**COMUNICAZIONE DI SICUREZZA SUL CAMPO URGENTE**

Componenti tibiali / Unità componenti modulari articolari di  
Modello Endo – M Sistema di protesi modulare per ginocchio

Componenti tibiali di  
Modello Endo SL Sistema di protesi rotazionale e a cerniera per ginocchio

Modello Endo SL

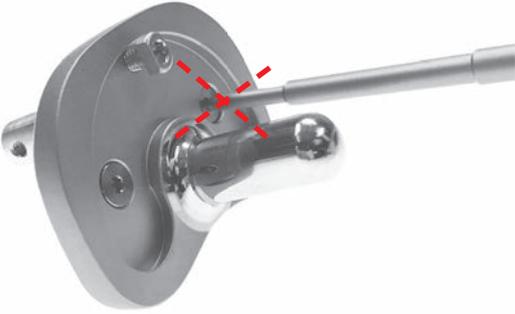
Se si deve usare un distanziatore prossimale in Tilastan e non risulta possibile allentare una delle viti a testa cieca della componente tibiale modulare o entrambe le viti, si dovrà seguire la seguente tecnica chirurgica modificata.

= rimozione vite impossibile?

<p>Si deve prestare attenzione a garantire un mantello omogeneo di cemento tra il distanziatore prossimale in Tilastan (completo e metà) e la componente tibiale modulare. Il mantello di cemento deve avere uno spessore di 1-2 mm.</p>

Modello Endo – M

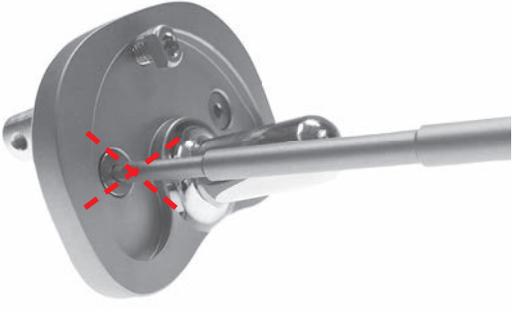
Se si deve usare un distanziatore prossimale in Tilastan e non risulta possibile allentare una delle viti a testa cieca della componente tibiale modulare o entrambe le viti, si dovrà seguire la seguente tecnica chirurgica modificata.

= rimozione vite impossibile?

<p>Si deve prestare attenzione a garantire un mantello omogeneo di cemento tra il distanziatore prossimale in Tilastan (completo e metà) e la componente tibiale modulare. Il mantello di cemento deve avere uno spessore di 1-2 mm.</p>
